Beratungsaktion	Kennung	Gremium	Datum
Beschluss	öffentlich	Gemeinderat	26.05.2025
<b>Stellungnahme zum Teilregionalplan Energie - 2. Anhörung</b>

**Fortschreibung des Regionalplans Bodensee-Oberschwaben; Regionale Infrastruktur – Teilregionalplan Energie (Kap. 4.2) sowie Änderungen an anderen Plankapiteln hier: Beteiligungsverfahren gem. § 9 Abs. 2 und 3 des Raumordnungsgesetzes (ROG) in Verbindung mit § 12 Absatz 2, 4 und 5 des Landesplanungsgesetzes (LpIG)**

# Teilregionalplan Energie Regionalverband Bodensee Oberschwaben – 2. Anhörung

WEA-436-007

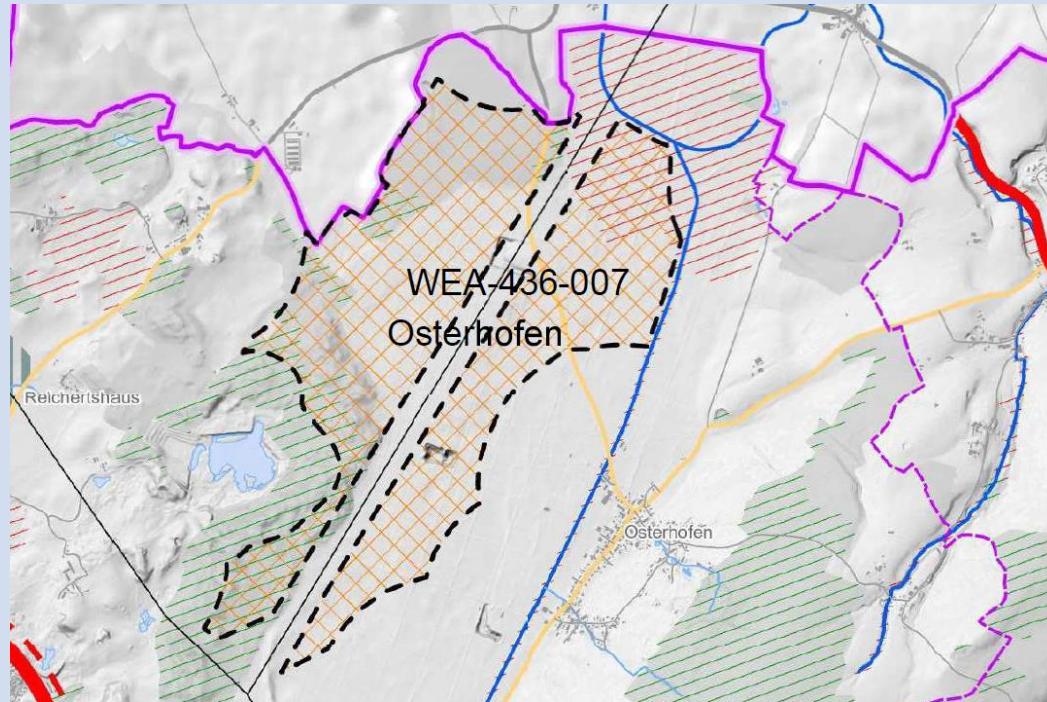
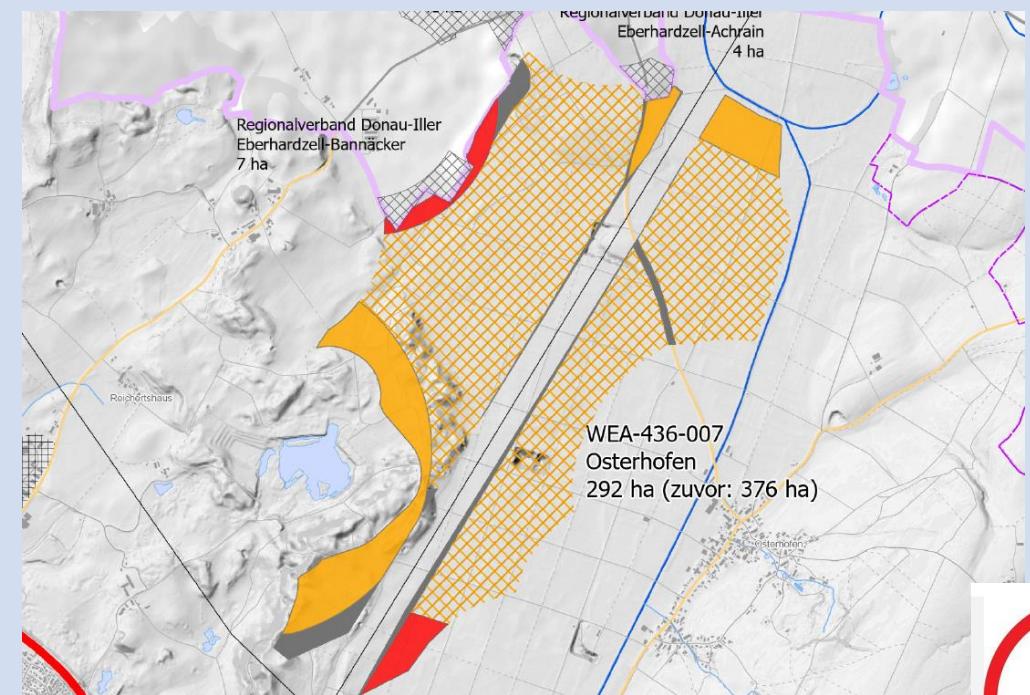
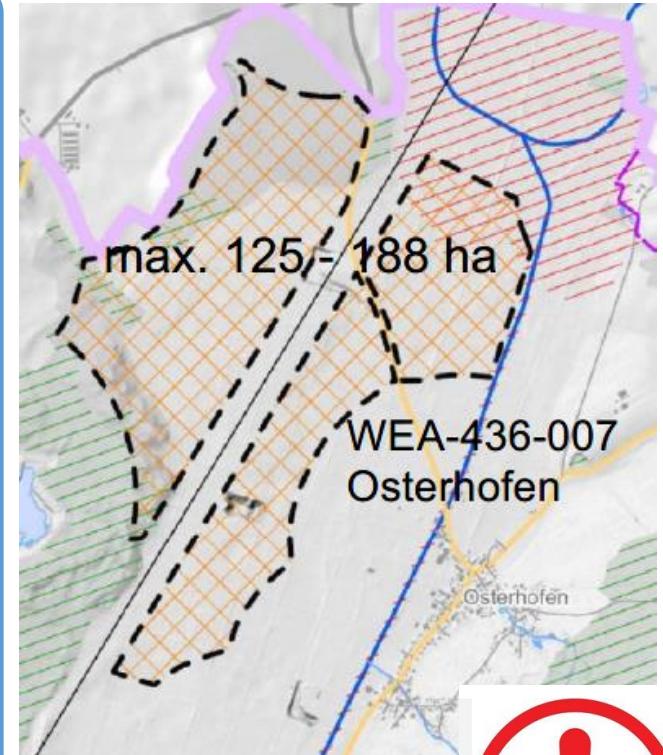
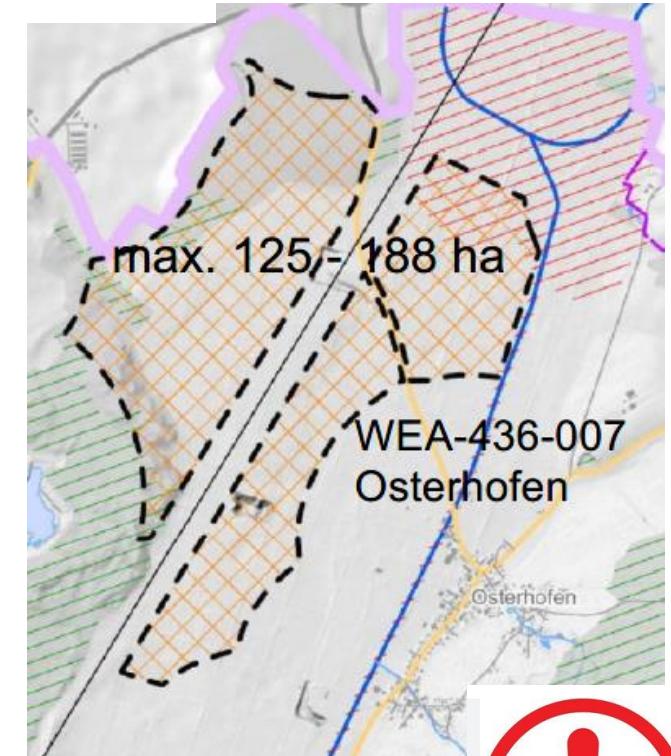
Bei der ersten Offenlage wurde das Gebiet mit **376 ha** vorgesehen, was einem Anteil von 3,46 % der Gesamtfläche Bad Waldsees entspricht. In der Stellungnahme der Stadt Bad Waldsee vom 08.05.2024 wurde von der Stadt Bad Waldsee gefordert, diese Fläche aufgrund der Nähe zum FFH-Gebiet Umlachtal und Riß südlich Biberach im Bereich der Mauchenmühle im Nordosten und zu den Ortschaften Haisterkirch mit Hittelkofen und Osterhofen auf ca. **110 – 188 ha** zu reduzieren.

Die Fläche wurde gegenüber dem ersten Entwurf auf **292 ha** reduziert. Sie umfasst damit ca. 2,69 % der Gesamtfläche von Bad Waldsee. Die vorgenommene Flächenreduzierung ist für die Stadt Bad Waldsee nicht ausreichend. Nach wie vor halten wir an der Forderung aus unserer ersten Stellungnahme fest, die Flächen deutlich zu reduzieren und weniger Windenergieanlagen zu projektieren.

Ein großer Teil der Flächen befindet sich in Gebieten, die aus artenschutzrechtlicher Sicht besonders sensibel sind. Hier sind geschützte Vogelarten beheimatet, darunter Rotmilan, Schwarzmilan, Wespenbussard, Kornweihe, Bussard, Turmfalke, Baumfalke und Uhu. Sie sind im Weiten Ried und zum Teil im gesamten Haistergau verbreitet. Das Weite Ried ist ein besonders sensibler Teil des Mühlhauser Rieds, in dem vormoorzeitliche Quellklei-Schichten auftreten. Diese Schichten bilden eine natürliche Barriere im Untergrund und sind somit entscheidend für den Wasserhaushalt des gesamten Moorkörpers. Eingriffe durch Bauarbeiten wie Fundamentierungen, Zuwegungen oder Kabelverlegungen können diese Schichten perforieren oder verdichten. Das kann zu einer dauerhaften Austrocknung des Moors führen. Das Weite Ried ist Teil eines größeren ökologischen Verbundsystems, das sich über das Mühlhauser und das Wurzacher Ried erstreckt. Eingriffe an einem Punkt können sich daher ökologisch und hydrologisch auf weite Teile des gesamten Moorsystems auswirken.

In unmittelbarer Nähe zum Vorranggebiet befindet sich das Wurzacher Ried; eines der größten zusammenhängenden Hochmoorgebiete Mitteleuropas. Es ist ein ausgewiesenes Naturschutzgebiet sowie Teil des europäischen Natura-2000-Netzwerks und gilt als FFH- und Vogelschutzgebiet. Das Wurzacher Ried hat eine herausragende Funktion als Kohlenstoffspeicher, insbesondere durch die Erhaltung nasser Moorbereiche. Die Verleihung des Europäischen Diploms an das Wurzacher Ried unterstreicht dessen herausragende Bedeutung als größtes intaktes Hochmoorgebiet Mitteleuropas. Diese Anerkennung bringt zusätzliche Schutzverpflichtungen mit sich, die über nationale Regelungen hinausgehen. Insbesondere müssen geplante Eingriffe, wie der Bau von Windenergieanlagen, strengen Prüfungen unterzogen werden, um sicherzustellen, dass sie die ökologischen Werte des Gebiets nicht beeinträchtigen.

Aufgrund der hohen Schutzkategorien des Wurzacher und Mühlhauser Rieds fordert die Stadt Bad Waldsee einen deutlich größeren Abstand zu den besonders empfindlichen Gebieten.

Einige Teilflächen des geplanten Vorranggebiets liegen laut Bodenkarte des LGRB (BK50) in moorgefährdeten Bereichen. Die naturschutzfachliche Empfindlichkeit dieses Übergangsbereichs macht eine pauschale Flächenausweisung in dieser Größe untragbar. Das geplante Vorranggebiet für Windenergie muss daher zwingend um die Fläche des Vorranggebiets für Naturschutz und Landschaftspflege reduziert werden. Dies ist aus raumordnerischer Sicht geboten und entspricht den Vorgaben des § 1 Abs. 6 BauGB zur Berücksichtigung von Umweltbelangen.

Weiterhin ist aus siedlungsplanerischer Sicht eine starke Betroffenheit der Ortschaften Haisterkirch mit Hittelkofen und Osterhofen gegeben. Der größtmögliche Abstand zu diesen Ortschaften ist im Sinne des Schutzes der Wohn- und Lebensqualität zwingend zu wahren. Bereits im Zuge der bisherigen Planungsveröffentlichungen wurde deutlich, dass die Bevölkerung in den betroffenen Ortsteilen die vorgesehenen Windenergieflächen mit großer Sorge und wachsendem Widerstand betrachtet. Zahlreiche Bürgerinnen und Bürger empfinden die Planungen als gravierenden Eingriff in ihre Lebensqualität, ihr Heimatgefühl und das Vertrauen in eine ausgewogene, gemeinwohlorientierte Raumplanung. Die befürchteten Auswirkungen werden zunehmend als reale Bedrohung für das unmittelbare Lebensumfeld wahrgenommen. Die Ortschaften liegen in einem landschaftlich besonders empfindlichen Übergangsraum zwischen Wald, Feldflur und offener Ortslage. In dieser Konstellation wirken Windenergieanlagen nicht mehr als punktuelle Eingriffe, sondern als raumbestimmende, massiv wahrnehmbare Strukturen mit hoher Dominanz.

Aufgrund der besonderen Topografie des Gebiets wirken die Windenergieanlagen aus der einzigen freien Sicht aus der Hangsituation optisch bedrängend. Der einzige unverbaut wahrnehmbare Naturbezug geht dadurch verloren. Wurden die Auswirkungen von Schall auf die Hanglagen geprüft?

Die Flächen Nahe der Ortschaften sind aus unserer Sicht vorrangig zu reduzieren. Es sollte nochmals geprüft werden, ob ausreichend Abstände zu den Bestandswohngebäuden und künftigen Wohngebäuden (auch Ausgedinghäusern auf landwirtschaftlichen Grundstücken) eingehalten werden. Beim Zundelhof und im Bereich der Mauchenmühle liegt der Abstand unter 600 m!

Die Stadt Bad Waldsee spricht sich daher mit Nachdruck dafür aus, die aktuell vorgesehene Fläche auf maximal **125 – 188 ha** zu reduzieren. Im Sinne der Umweltvorsorge und des Bevölkerungsschutzes fordern wir weiterhin eine Lärmessung, um die tatsächliche Belastung durch Schallimmissionen auf die betroffenen Ortsteile realitätsnah zu ermitteln.

Umwelt & Naturschutz	Flächengröße & Raumordnung	Siedlungsnahe & Lebensqualität	Bevölkerung & Akzeptanz	Regionale Planung & Verteilung
<ul style="list-style-type: none"><li>- Nähe FFH-Gebiet Umlachtal und Riß</li><li>- Überlagerung Vorranggebiet Naturschutz und Landschaftspflege</li><li>- Hohe naturschutzfachliche Empfindlichkeit</li></ul>	<ul style="list-style-type: none"><li>- Fläche weiterhin sehr groß</li><li>- Unverhältnismäßig große Flächenausweisung</li><li>- Widerspricht raumordnerischer Zielsetzung</li></ul>	<ul style="list-style-type: none"><li>- Nähe zu Ortschaften</li><li>- Lärm, Sichtbarkeit, psychologische Belastung</li><li>- massive Veränderung Landschaftsbild</li></ul>	<ul style="list-style-type: none"><li>- Breiter Widerstand in betroffenen Ortsteilen</li><li>- Verlust von Heimatgefühl</li><li>- Bevölkerung sieht Bedrohung für Lebensumfeld</li><li>- Abstand zu Wohngebäuden</li></ul>	<ul style="list-style-type: none"><li>- Risiko einer „Umzingelung“ der Ortschaften</li><li>- Fehlende interkommunale Abstimmung</li></ul>

- Auftreten vormoorzeitlicher Quellklei-Schichten
- Diese Schichten bilden natürliche Sperren im Untergrund
- Sie sind entscheidend für den Wasserhaushalt des gesamten Moorkörpers

- Bau von Windkraftanlagen (Fundamente, Wege, Kabel)
- Kann Quellklei-Schichten perforieren oder verdichten
- Zu dauerhafter Austrocknung des Moors führen

- Weites Ried ist Teil eines zusammenhängenden Riedsystems
- Verbindung zum Mühlhauser und Wurzacher Ried
- Eingriffe an einem Punkt können sich systemweit negativ auswirken

Forderung: Reduzierung auf max. 125 - 188 ha

WEA-436-018

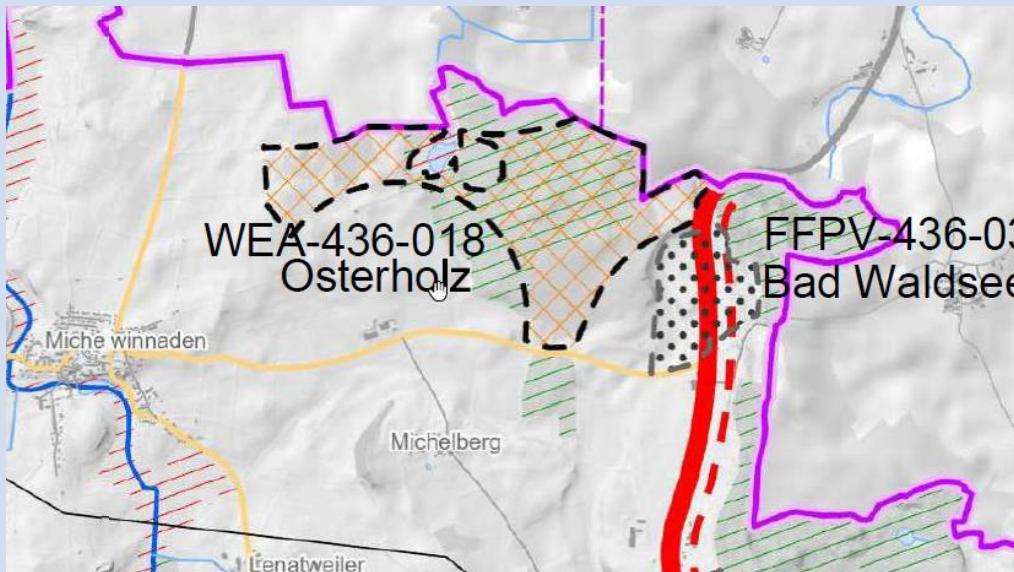
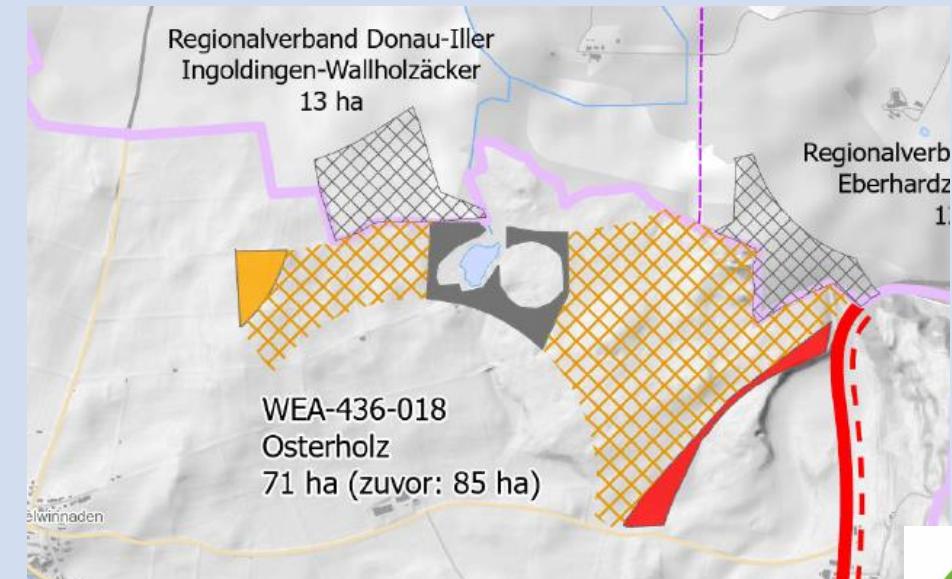
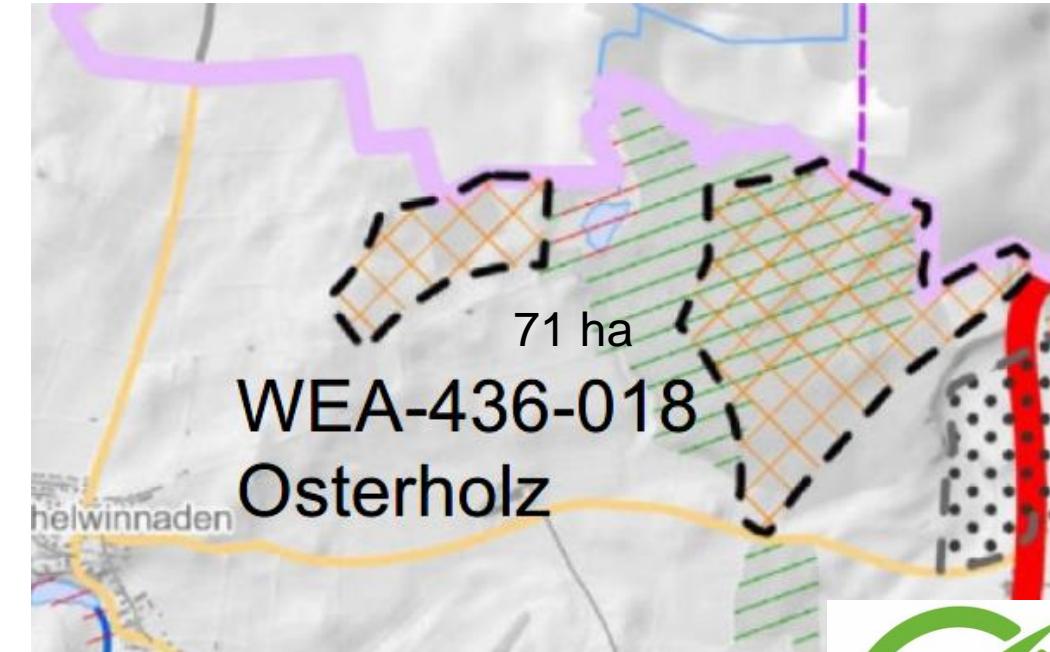
Die Fläche war in der ersten Offenlage mit **85 ha** vorgesehen. Die Stadt Bad Waldsee hat sich in ihrer Stellungnahme vom 08.05.2024 für die Einbringung der gesamten Fläche ausgesprochen.

Nun wurde die Fläche durch den RVBO auf **71 ha** reduziert. Dies entspricht ca. 0,65 % der Gesamtfläche Bad Waldsees. Die Fläche befindet sich größtenteils im Eigentum des Landes Baden-Württemberg und wurde bereits an das Unternehmen RES vergeben. Die Fläche kann, wie bereits in der Stellungnahme vom 08.05.2024 dargelegt, mit den vorgeschlagenen **71 ha** als Vorranggebiet für Windenergieanlagen vorgesehen werden. Der Stadt Bad Waldsee ist es ein Anliegen, dass auf die Belange der Einwohnerinnen und Einwohner von Michelwinnaden Rücksicht genommen wird. Da auf den anschließenden Flächen der Gemarkung Eberhardzell und Ingoldingen ebenfalls Vorrangflächen für Windenergie ausgewiesen werden sollen, sollten auch die Vorschläge der Nachbargemeinden berücksichtigt werden.

- Frühzeitige Einbindung der Ortschaft durch OV und RES
- Akzeptanz der Ortschaft Elementar
- Wünsche und Anregungen der Bevölkerung mitnehmen

Vorschlag: Zustimmung

WEA-436-021\_1

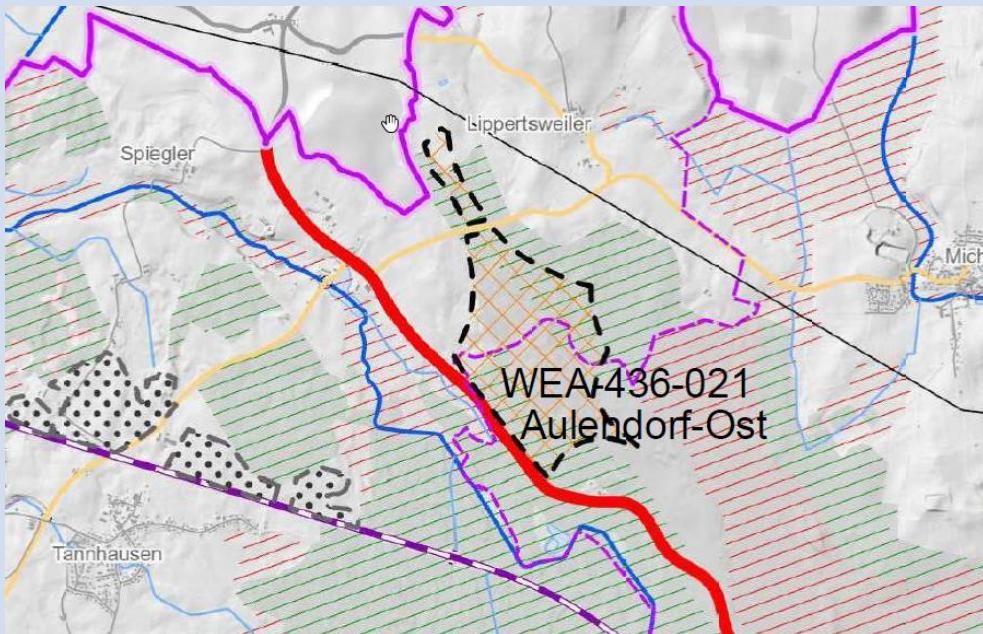
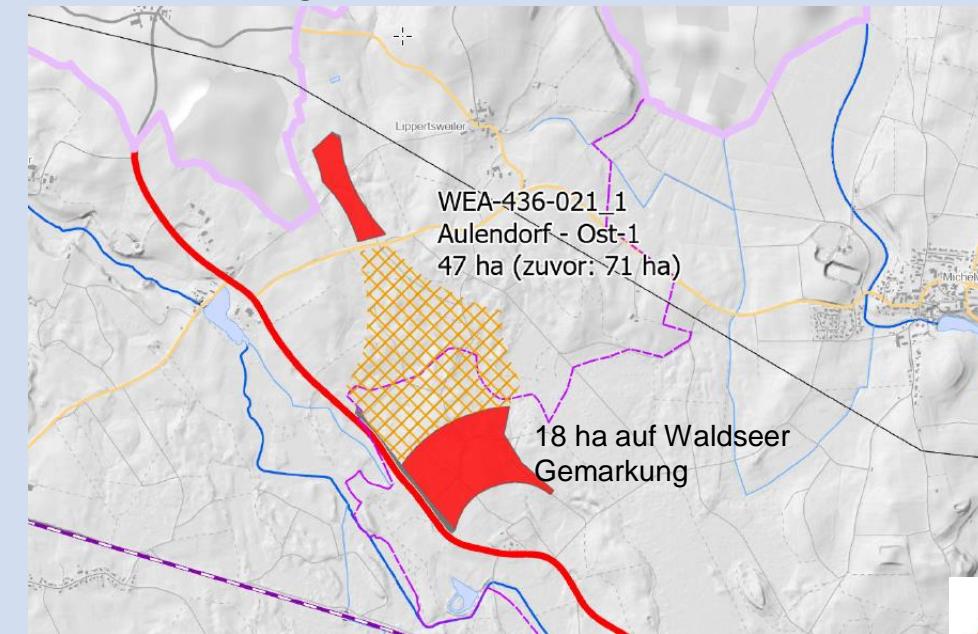
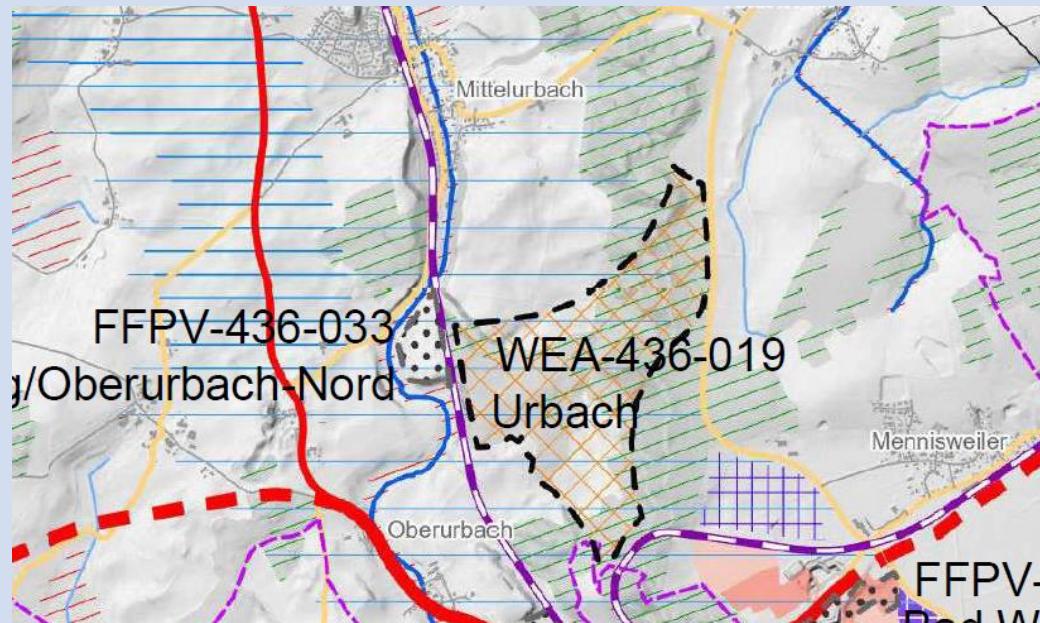
Das Vorranggebiet liegt auf den Gemarkungen Aulendorf und Bad Waldsee. Bei der ersten Offenlage entfielen rund 36 ha auf die Gemarkung Bad Waldsee. Laut Stellungnahme der Stadt Bad Waldsee vom 08.05.2024 soll das nördliche Teilgebiet auf der Gemarkung Bad Waldsee als Vorranggebiet für Windenergie komplett entfallen. Als Gründe wurden das Vorranggebiet für besondere Waldfunktionen, die Nähe des Naturschutzgebiets Brunnenholzried und des FFH-Gebiets Feuchtgebiete um Bad Schussenried sowie der Bereich des Hofguts Elchenreute mit rechtsverbindlichem Bebauungsplan benannt.

Der RVBO reduzierte das Gebiet auf der Gemarkung Bad Waldsee im Bereich Elchenreute aufgrund des Siedlungsabstands. Dennoch entfallen weiterhin rund **18 ha** als Vorranggebiet für Windenergie auf die Gemarkung Bad Waldsee, was ca. 0,17 % der Gesamtfläche der Stadt Bad Waldsee entspricht.

Die Stadt Bad Waldsee hält an den oben genannten Gründen für die Flächenreduzierung fest. Die Stadt plant, den Standort Bad Waldsee, Elchenreute als nachhaltigen Kur- und Tourismusstandort weiter zu entwickeln. Die Errichtung von großflächigen Windenergieanlagen in unmittelbarer Nähe würde dieses Entwicklungspotential beeinträchtigen. Wir fordern den vollständigen Verzicht auf die nördliche Teilfläche auf der Gemarkung Bad Waldsee.

- Fläche liegt überwiegend in einem Vorranggebiet für besondere Waldfunktionen
- Nähe zu empfindlichem FFH- und Naturschutzgebiet (hohe ökologische Sensibilität)
  - Urwald Brunnenholz(ried)

- Nähe zum Hofgut Elchenreute mit rechtsverbindlichem Bebauungsplan für Gästehäuser
- Windkraftanlagen gefährden Zukunftsstrategie als Kur- und Tourismusstandort
- Beeinträchtigung des Erholungs- und Entwicklungspotenzials

- Windanlagen würden mit bestehenden städtischen Nutzungen kollidieren
- Unvereinbar mit nachhaltiger Flächenentwicklung im Kurortumfeld

Forderung: Streichung

WEA-436-019

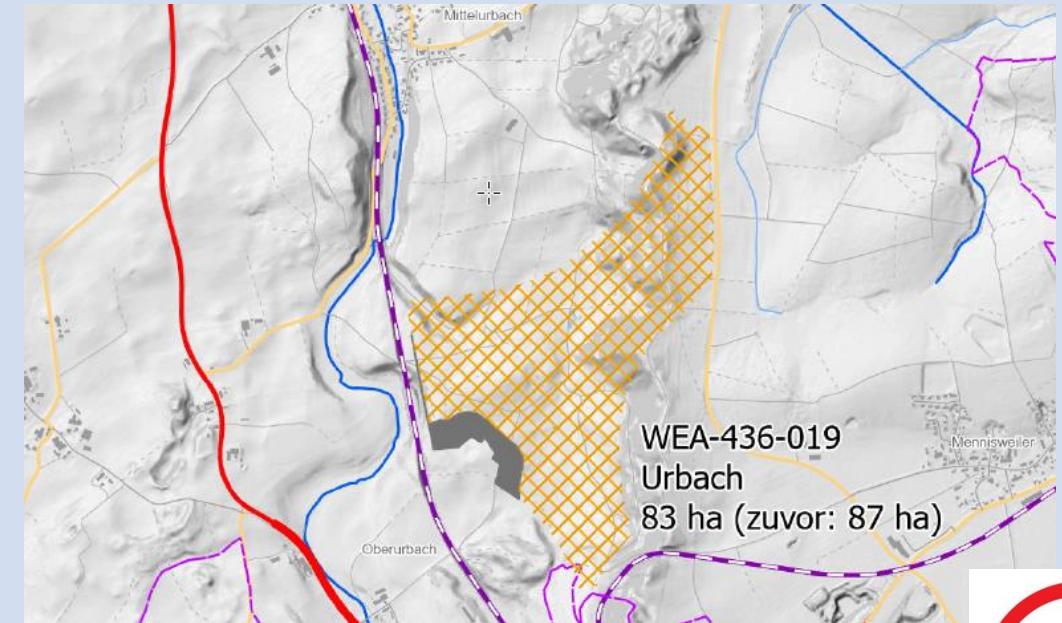
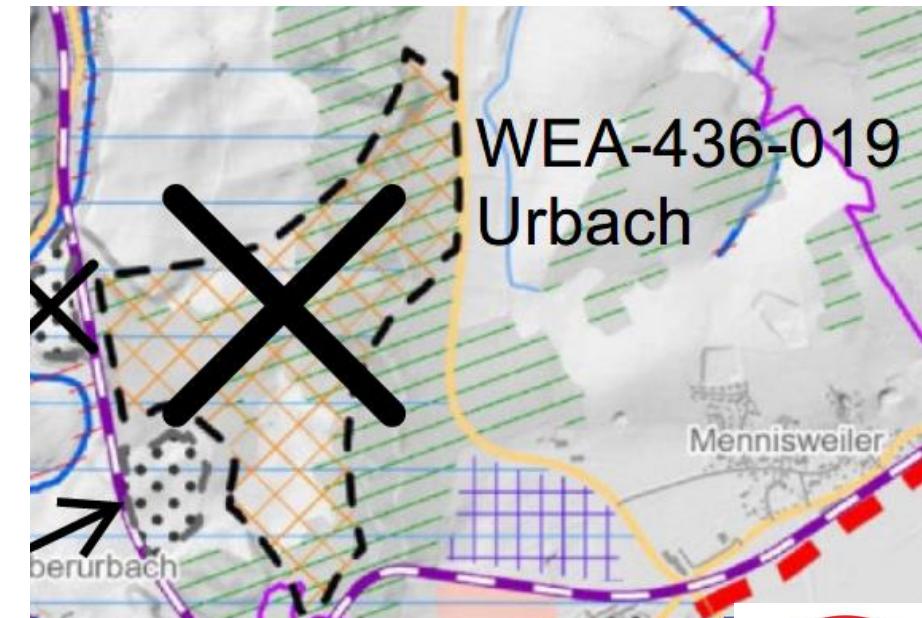
Ursprünglich wurde das Gebiet mit **87 ha** ausgewiesen, was 0,80 % der Gesamtfläche von Bad Waldsee entspricht. Ein großer Teil der Fläche liegt im Vorranggebiet für besondere Waldfunktionen. Aufgrund der bereits umgesetzten Freiflächen-Photovoltaikanlage Sankt Johannes in Oberurbach sehen wir eine Überlastung des Teilsts Oberurbach durch die Ausweisung eines Vorranggebiets für Windenergie.

Für die weiterhin mit **83 ha** ausgewiesene Fläche Urbach (entspricht 0,76 % der Gesamtfläche von Bad Waldsee) sprechen wir uns erneut klar für eine Streichung aus.

In der Umgebung befinden sich wertvolle naturschutzfachliche Elemente, darunter Hoch- und Niedermoore mit hoher ökologischer Bedeutung sowie Kernflächen des regionalen Biotopverbunds. Die Fläche beherbergt zudem bekannte Vorkommen von windkraftempfindlichen Vogelarten wie dem Rotmilan und dem Uhu, was zusätzliche artenschutzrechtliche Bedenken aufwirft.

Durch die PV-Anlage Sankt Johannes sowie das geplante Vorranggebiet Windenergie nordöstlich von Oberurbach entsteht eine unzumutbare Kumulationswirkung auf die dortige Bevölkerung. Der Ortsteil wäre durch zwei großflächige Energieanlagen in unterschiedlichen Himmelsrichtungen eingegrenzt. Eine solche Doppelbelastung verletzt den Grundsatz der gleichwertigen Lebensverhältnisse und ist raumplanerisch nicht vertretbar. Die Stadt Bad Waldsee fordert daher die Streichung der Fläche.

- Liegt in Vorranggebiet für besondere Waldfunktionen
- Hoch- und Niedermoore sowie Biotopverbundflächen betroffen
- Vorkommen geschützter Arten wie Rotmilan und Uhu

- Nähe zum Ortsteil Oberurbach
- Zusätzliche Belastung durch angrenzende PV-Freiflächenanlage
  - Unzumutbare Kumulationswirkung: Eingrenzung durch zwei Großanlagen

- Verstoß gegen gleichwertige Lebensverhältnisse
- Raumplanerisch nicht tragbar

Forderung: Streichung
